Date : 14-4-2017 21:15:52
From : " [REDACTED] (WVL)"
To : " [REDACTED] (WVL)" [REDACTED]@rws.nl
Subject : FW: Concept plan van aanpak Deltares onderzoek Perkpolder
Attachment : 11200482-000-GEO-0004-v1-r-Plan van Aanpak 2de fase onderzoek en monitor... [REDACTED].docx;

**Plan van Aanpak 2de fase
onderzoek en monitoring TGG in
primaire waterkering te Perkpolder**

11200482-000

Opdrachtgever Rijkswaterstaat Water, Verkeer en Leefomgeving	Project 11200482-000	Kenmerk 11200482-000-GEO-0004	Pagina's 5
---	--------------------------------	---	----------------------

Figuur 1.1 Locatiekaart Primaire waterkering Perkpolder met TGG materiaal. *Wat doet dat blauwe blokje daar?*

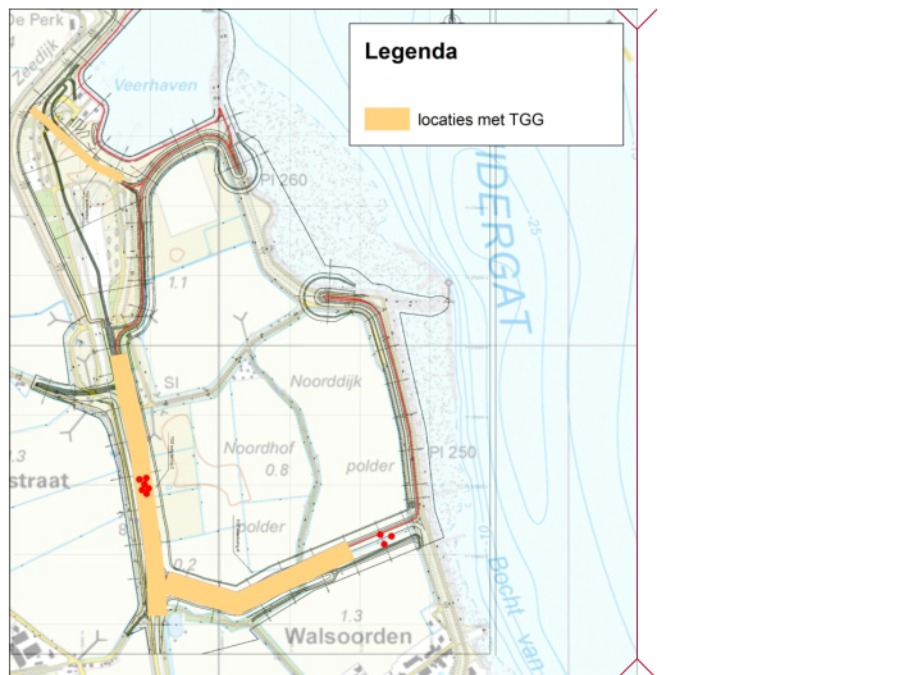
Commented

Klopt dit wel? Want in mei 2016 is het eindrapport van het verkennend onderzoek opgeleverd. Daarna is alleen geïnvesteerd in de voorbereiding van het onderzoek dat nu is gestart.
